ДОКУМЕНТАЦИЯ
за резултатите от консултациите с обществеността и със заинтересовани и
засегнати органи и лица
(в т.ч. справка с мотиви за приемане или не на получените мнения и предложения,
както и мотивите за възлагането/отказа от възлагането на допълването или
преценяването за продължаване на консултациите по смисъла на чл. 22 от
Наредбата за ЕО)

Съгласно изискванията на чл. 20, ал. 1, т. 1 от Наредбата за условията и реда за извършване на екологична оценка на планове и програми (ДВ, бр. 57/02.07.2004 г., посл. изм. ДВ бр. 12/12.02.2016 г.) бе проведен обществен достъпни среща за обществено обсъждане на доклада за Екологична оценка на проект на План за управление на риска от наводнения в Източнореломорски район за басейново управление 2016-2021 г.

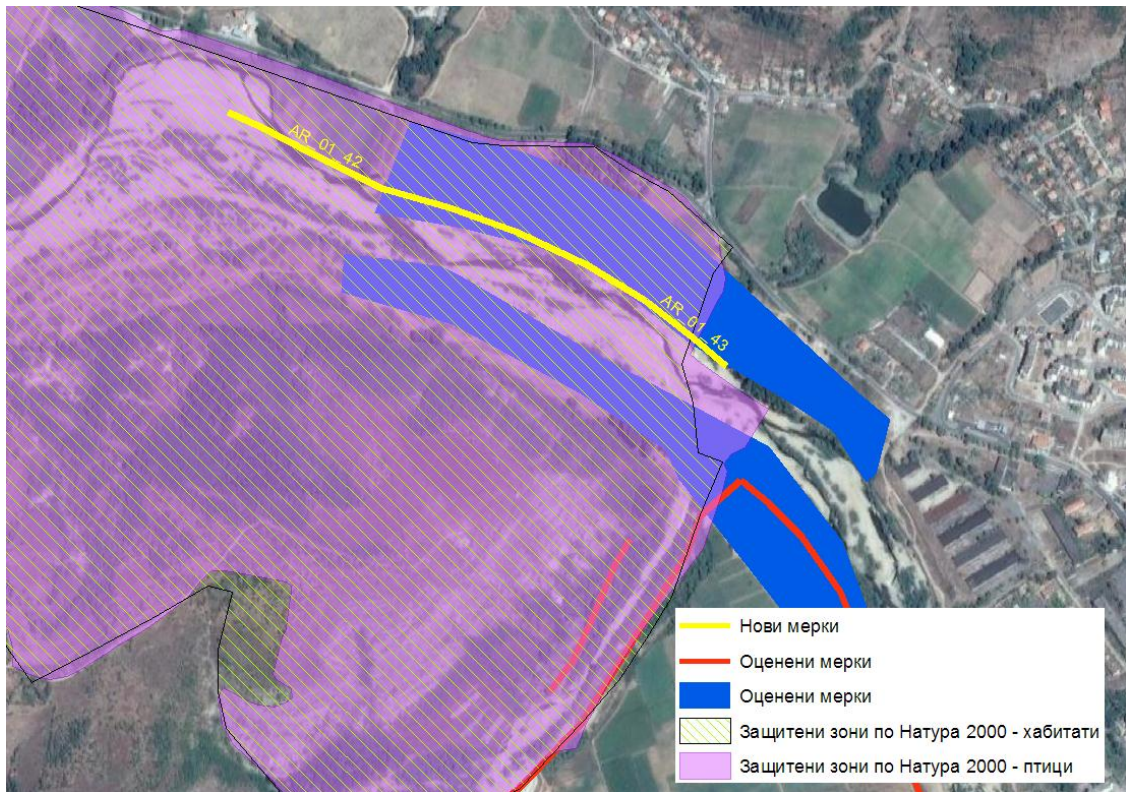
- По предложение на **WWF** Дунавско - Карпатска програма България Мярка с код PRE5-PRO2-REAC6 “Създаване на управляеми полдери и малки буферни басейни в заливни тераси на реките”. Описание: Почистване и разширяване на съществуващи канали и стари меандри; Реконструкция на мостове и изграждане на хидротехнически съоръжения; Изкупуване на частни земи; Осигуряване на техническа възможност за заливане на неземеделски земи; Свързване на стари ръкави мъртвици и др. площи, чието заливане ще има положителен ефект върху биологичното разнообразие. Местоположение: дясна заливна тераса на р. Тунджа в землищата на гр. Елхово и с. Изгрев. Основните дейности могат да се проведат в имоти, собственост на Община Елхово. Следва да се предвиди и възможност от закупуването на около 50-60 дка частни земи.

Мярката (с уникален код TU_01_26) попада в защитена зона по Директива за местообитанията „Тунджа 2“ с код BG0000195 и е в синхрон с препоръката, направена в ДОСВ за защитената зона, а именно: Да се заложи мярка „Създаване на управляеми полдери и малки буферни басейни в заливни тераси на реките“, посредством която лонгозната гора в резерват „Долна топчия“ и други площи се ползват като ретензионна площ. В този смисъл от приложението на мярката се очаква положително въздействие.

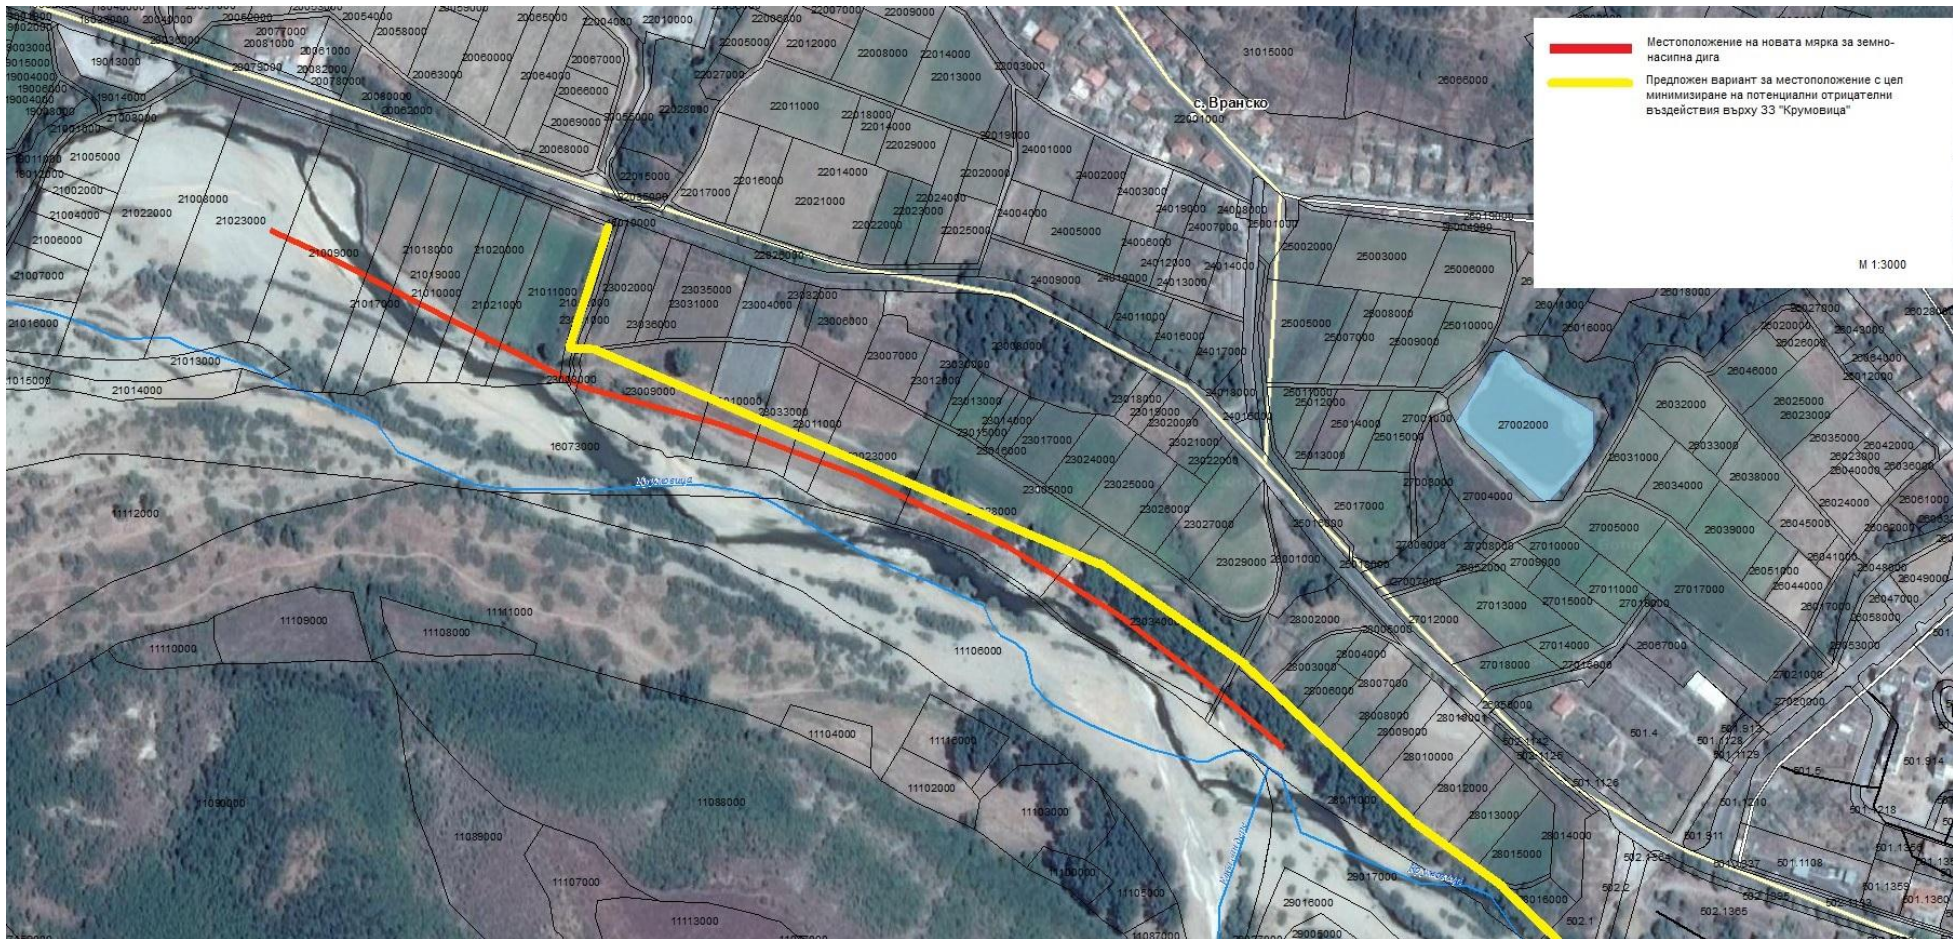
- По предложение на **ОА Кърджали** нови мерки за изграждане на земно-насипна дига и комбинация: мярка PRE53-PRO38-REAC126 (уникален код AR_01_42) Изграждане на земно-насипна дига и комбинация на р. Крумовица в района на с. Вранско, община Крумовград на около 150 м след края на РЗПРН Арда 01 и мярка PRE53-PRO38-REAC126 (с уникален код AR_01_43) Изграждане на земно-насипна дига и комбинация в зоната на устието на река Елбасандере при вливането ѝ в река Крумовица.

От индикативно посоченото местоположение на мярката (дигата) е видно, че попада почти изцяло в границите на защитена зона „Крумовица“ за птиците.

Предвиденото местоположение е в границите на около 21 поземлени имота, повечето от които с НТП – ниви/орна земя и по-малка част пасища с храсти и

пасища-мери. Местоположението е в моделирания обхвата на заливане при сценарий на повторение 20 г. (висока вероятност).

Самостоятелното реализиране на мярката не предполага значителни отрицателни въздействия върху видове птици предмет на опазване и техни местообитания в ЗЗ. Препоръчително е на принципа на предпазливостта и с цел избягване на възможни отрицателни въздействия върху речната екосистема в този участък при доказана необходимост от изграждането на дигата тя да бъде изградена по черен път преминаващ през имоти с идентификатори 23009000, 23010000, 23033000, 23011000, 23023000, 23028000, 23034000 – ЕКАТТЕ 12190, южно от съществуващ черен път по границата на имоти с идентификатори 28005000, 28002000 и 23005000 с избягването на засягане на крайречна дървесна и храстова растителност (Приложената фигура)
